项目编号	2021GD270SS	项目名称	珠三角水资源配置工程东莞配套芦花坑水厂一期配水管线工程-B 标段	是否总承包	否
部 门	第二设计院	专 业	给水	编 号	YS-W-01

预算编制阶段根据预算编制单位以及业主单位意见对图纸进行补充或者修改。

业务联系内容:

### 新旧水泥路面拼接设计图

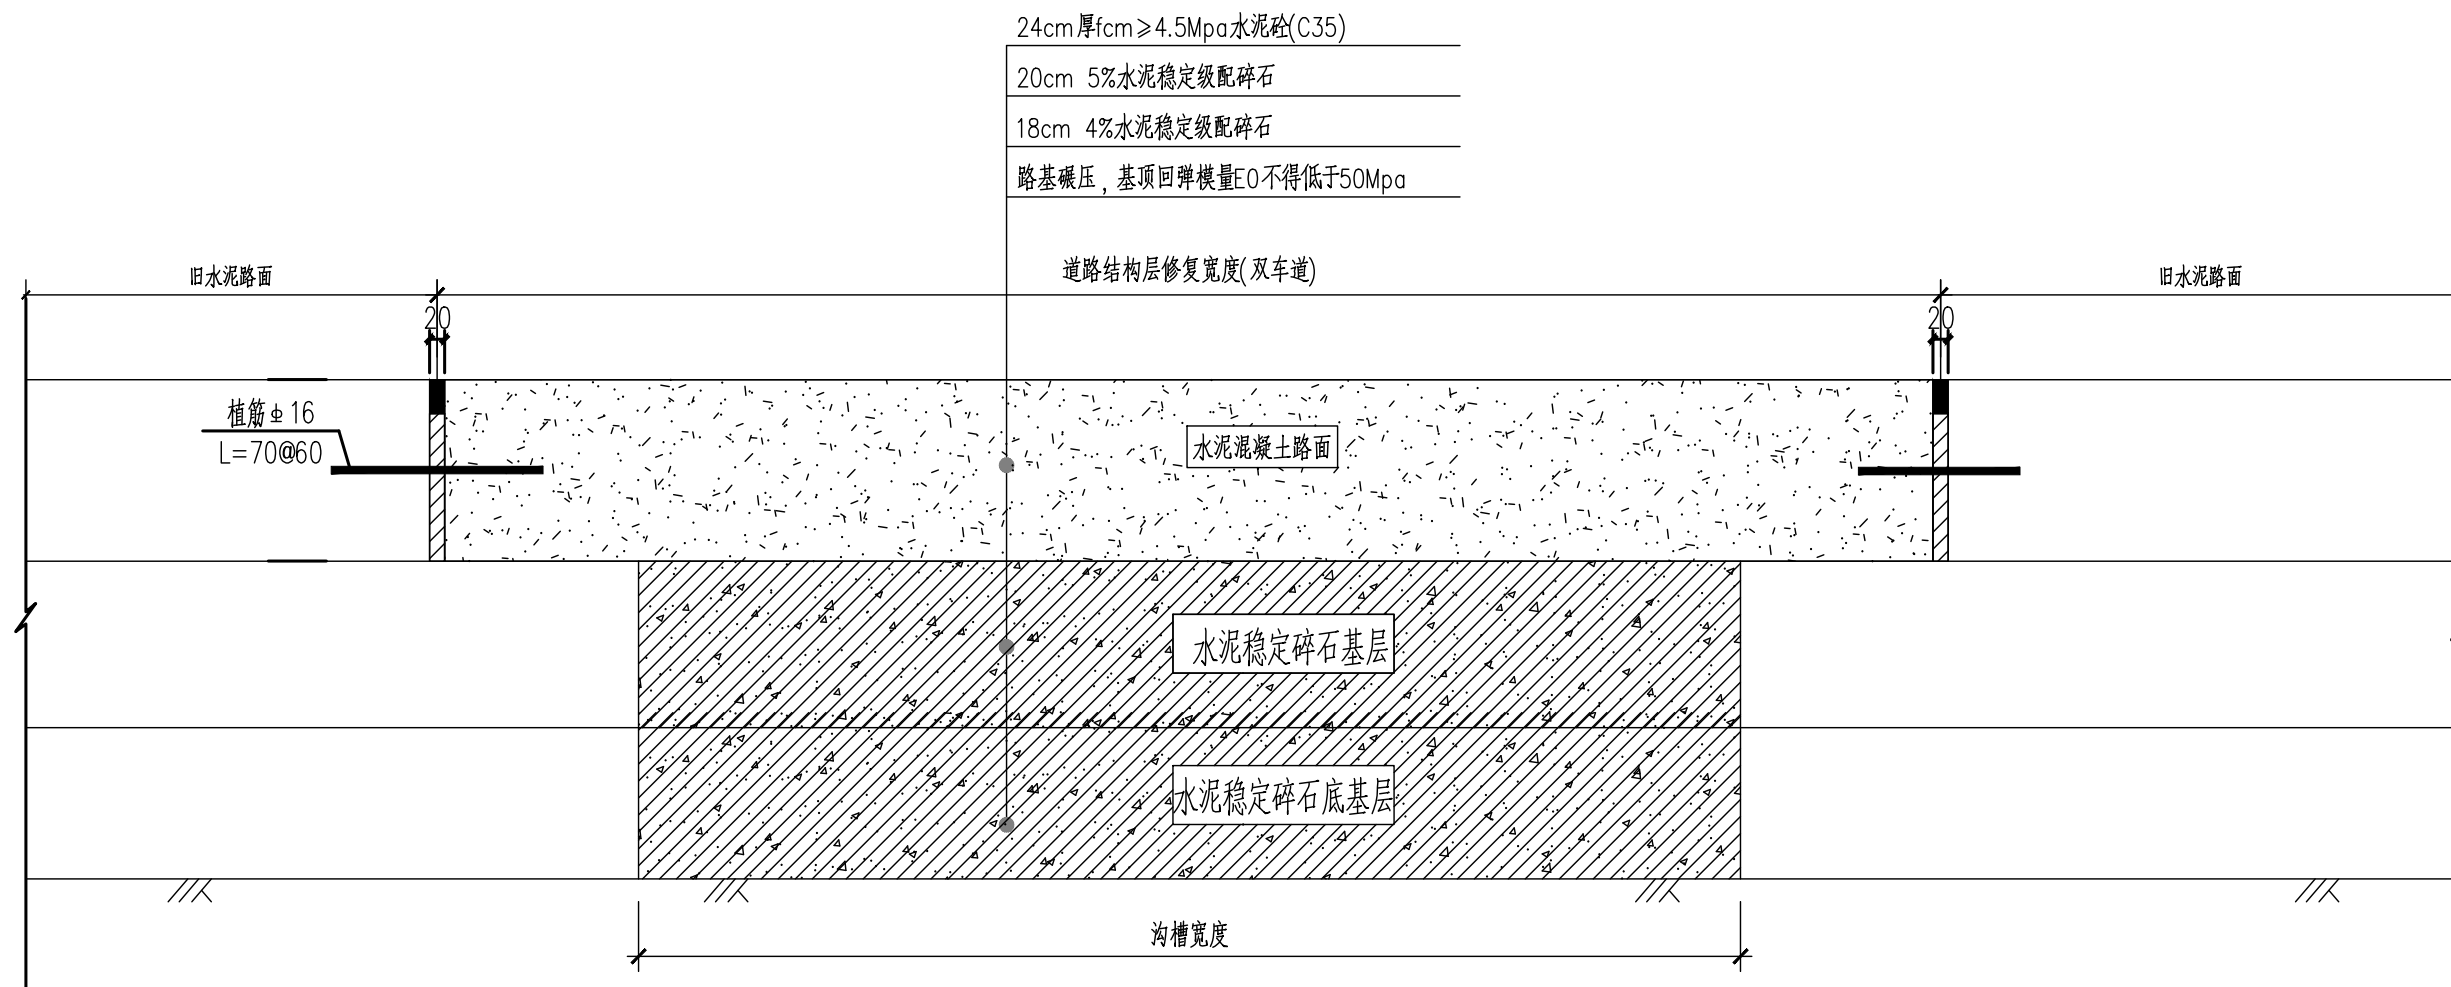
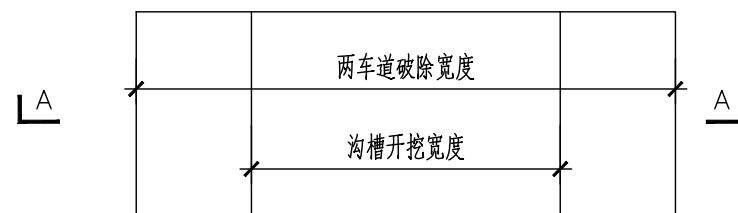
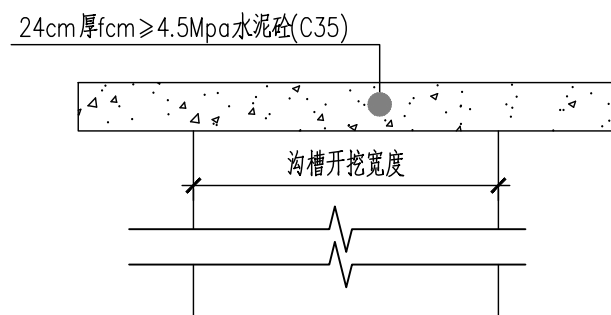
- 1、本图尺寸均以厘米计。
- 2、本图适用于新建水泥混凝土路面与旧水泥混凝土路面衔接设计段。
- 3、水泥路面施工按《公路水泥混凝土路面施工技术细则》进行。
- 4、如施工的水泥砼面板尺寸超过《水泥砼面板标准分块图》的水泥砼面板尺寸，则须进行水泥砼面板割缝分块处理，并在横缝、纵缝处贴抗裂贴，埋设传力杆、拉杆，横缝、纵缝、传力杆与拉杆的具体设计详见《水泥混凝土板接缝构造图》，板面缝隙须贴防裂贴。
- 5、水泥混凝土路面按实际路段板块整幅破除；旧板凿除时，不得造成相邻板块破损或错位，应保留原有拉杆或传力杆。
- 6、道路拆除结构层厚度施工图阶段暂参照道路修复结构图，施工阶段按实结算。
- 7、原图WC-3-102W-04作废，以本图为准。
